Avis délibéré
de la Mission régionale d'autorité environnementale
Provence-Alpes-Côte d'Azur
sur le projet de parc photovoltaïque au sol, au lieu-dit "le Seuil",
à Sisteron (04)

**N° MRAe
000257/A P**

Figure 2: Plan de masse du projet. Source : étude d'impact.

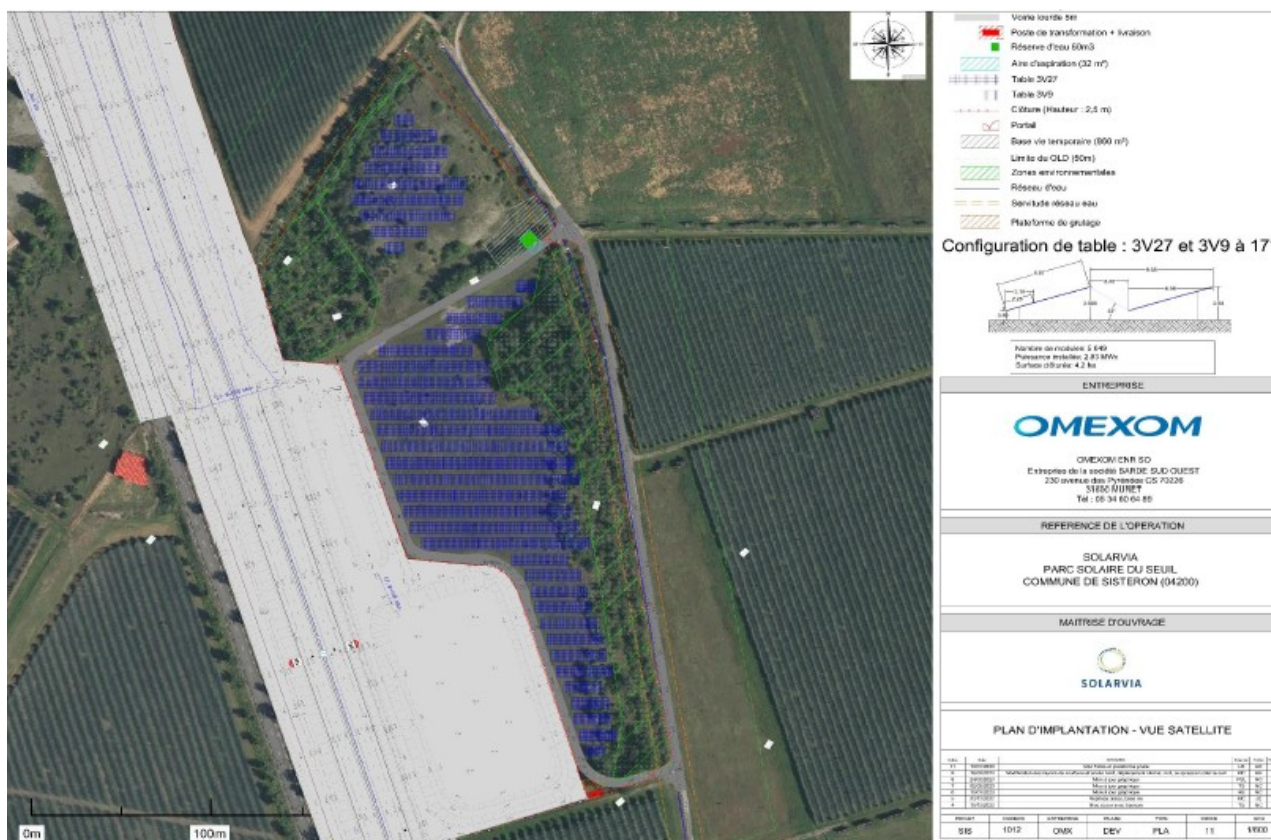
La MRAe constate que le dossier n'analyse pas les impacts sur l'environnement du raccordement du projet au poste source et rappelle que « *lorsqu'un projet est constitué de plusieurs travaux, installations, ouvrages, ou autres interventions dans le milieu naturel ou le paysage, il doit être appréhendé dans son ensemble, y compris en cas de fractionnement dans le temps et dans l'espace et en cas de multiplicité de maîtres d'ouvrages, afin que ses incidences sur l'environnement soient évaluées dans leur globalité* » (L122-2-1 III CE).

La MRAe recommande de compléter le périmètre de projet pris en compte dans l'étude d'impact par l'opération de raccordement au poste source de Sisteron, d'en analyser les incidences et de prévoir, le cas échéant, des mesures d'évitement et de réduction adaptées.
